VYSVĚTLENÍ ZADÁVACÍ DOKUMENTACE Č. 1

Název veřejné zakázky:	Realizace SZ Bocanovice - C1, C2, C3 a VO
Č. j. / Sp. značka:	SPU 089205/2021 // SP1908/2021-571101
Druh zadávacího řízení:	dle § 3 písm. b) zákona, otevřené řízení

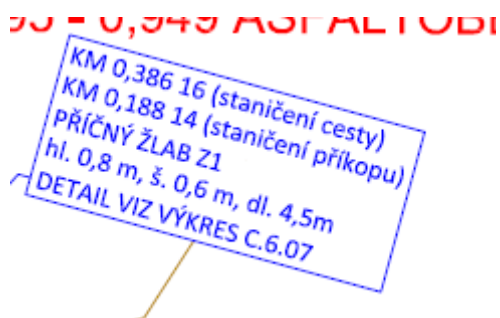
1) Ve výkazu výměr SO 01 polní cesta C1 jsou položky č. 50 a 56

U pol. 56 je popis podklad ze štěrkodrti tl. 150 mm a pod tím v poznámce je tl. 200 mm.

Žádáme Zadavatele o vysvětlení tohoto rozporu a případnou úpravu rozpočtu.

Zadavatel potvrzuje, že podklad ŠD bude tl. 150 mm v souladu s Dodatkem č.1 výkres C.1.3. Zadavatel uveřejnil upravený výkaz výměr - upraven popisem v rozpočtu.

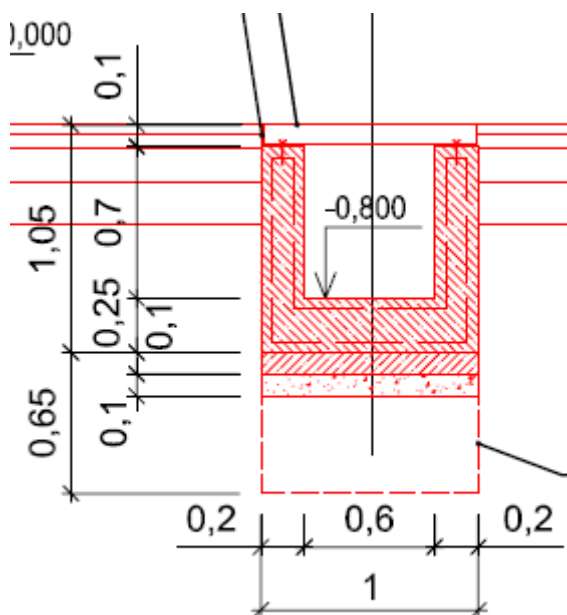
V situaci SO 02 – polní cesta C2 je zakreslen příčný žlab Z1 hl. 0,8 m, š. 0,6 m, dl. 4,5 m. Detail toho to žlabu je na výkresu C.6.07

Na tomto výkresu je zakreslen žlab se šířkou 1,0 m. V technické zprávě BOC_C.6.00_TZB_17-06-02 je uvedeno:

Žádáme Zadavatele o sdělení, co platí? Jaký je požadovaný rozměr žlabu?

Šířka 0,6m a uvedení v textu se váže na průtočný profil (vnitřní) = nutný pro odvod vody. Obdobně jako hloubka 0,8m. Vnější rozměr je 1 m (otvor 0,6m+2x 0,2m tloušťka stěny), hloubka založení je 0,8m+0,25 (kóta) (hloubka +tloušťka dna). Upozorňujeme na prahy na začátku žlabu. Vše zakresleno na výkresu C.6.07 v detailu „PŘÍČNÝ ŘEZ ŽLABEM Z1“ a prahy jsou viditelné v „PODÉLNÝ ŘEZ ŽLABEM Z1...“.
